調 查 報 告

壹、案由：據悉，113年3月6日下午五時許，臺南市中西區五妃街與西門路一段路口○○建設股份有限公司之新建工地旁發生路面坍塌，一台小貨車掉落於坑洞內；該公司將掉落車輛吊起時，疑因無法支撐至吊車傾斜倒地，造成西門路無法通行等情。同年4月11日臺南市北區北華街又發生建築工地基礎開挖致生鄰房傾斜案件，究施作連續壁工程時有無違反建築法規之情事？臺南市政府於核發建造執照時，有無確實依規定審查？對於探勘報告、簽證報告、地基調查報告及施工計畫如何審查？建築工地緊急應變處理機制為何？均有查明釐清之必要案。

圖 砂湧及管湧示意圖

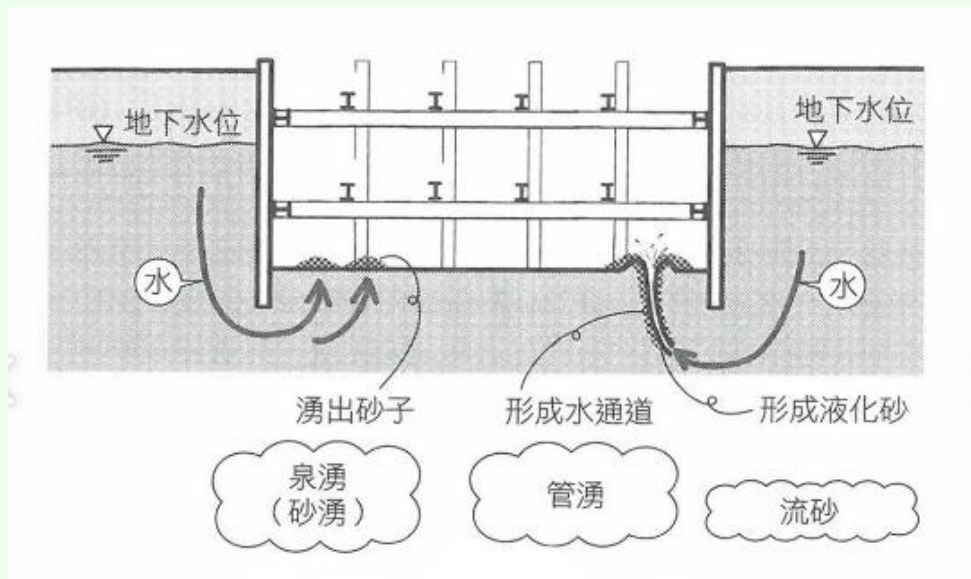
- (一)113年4月10日17時，工務局接獲臺南市北區北華街○○公司危老重建工地旁住戶通報損鄰，安排翌日現場會勘。4月11日14時30分工務局、台南市土木技師公會及起、承、監造人到場會勘，進行傾斜率測量，發現已達行動值；16時30分開挖面出現管湧現象、鄰房傾斜，工務局勒令停工，起、承、監造人進行現場灌漿回填；17時30分北區公所預防性疏散周圍11戶民眾進行安置³。4月11日22時30分承造人將地下室回填灌漿150立方公尺；4月12日上午，工地已無管湧現象，但預壘樁滲水，起、承、監造人決定持續灌水；4月13日至14日連續注水至與基地外點井水位高度相同，預壘樁始停止滲水。
- (二)經查本建案領有110年8月18日(110)南工造字第03081號建造執照，111年4月29日申報開工，經工務局研判本案災害發生原因如下：
- 1、建案自112年11月24日開挖地下室，地表下點井工程抽排地下水，鄰房土壤與地下水繞過擋土牆，從開挖面湧出水砂。
 - 2、本案地下水位僅1.4公尺，土質為砂質底部會到處湧出地下水。細砂和水一起，形成同心圓狀迴轉湧出，形成砂湧。

- 3、砂湧過程連帶讓鄰房下方土砂流失。
- 4、本案採預壘樁做為擋土壁體，預壘樁密合性不佳，壁體滲漏水情形嚴重，同時有管湧現象發生。管湧的地下水來源，不排除係由開挖底部下方之預壘樁間隙滲入。
